Samrådsredogörelse

Förslag till detaljplan för Tegelbruket, Fittja, Botkyrka kommun

2019-03-12

Bild 10. Volymskiss över bebyggelseförslaget (Archus/Urbio).

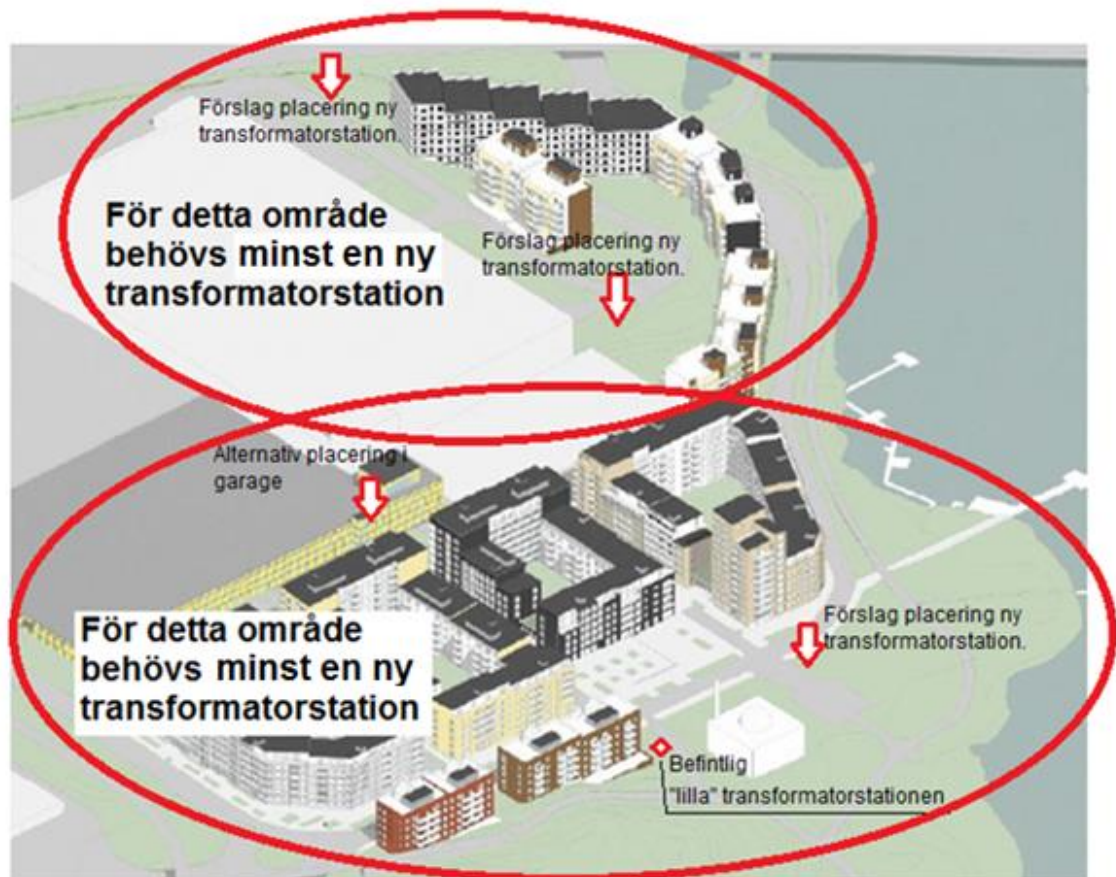
Ny nätstation i norra delen av planområdet:

En ny nätstation kommer behövas i norra delen av planområdet, Vattenfall önskar att ett Eområde ritas in, minst 5 meter ska gälla mellan nätstationen och närmaste brännbara byggnadsdel.

Se skiss nedan:

Planförslaget har justerats till granskningsskedet genom att ett e-område om 10 x 10 m föreslås högst upp i slänten mot E4/E20. Därutöver införs ett e-område om 6 x 8 m för den lilla befintliga stationen invid moskén. Inhysestationens läge i byggnaden med parkeringsgarage beskrivs närmare i planbeskrivningen.
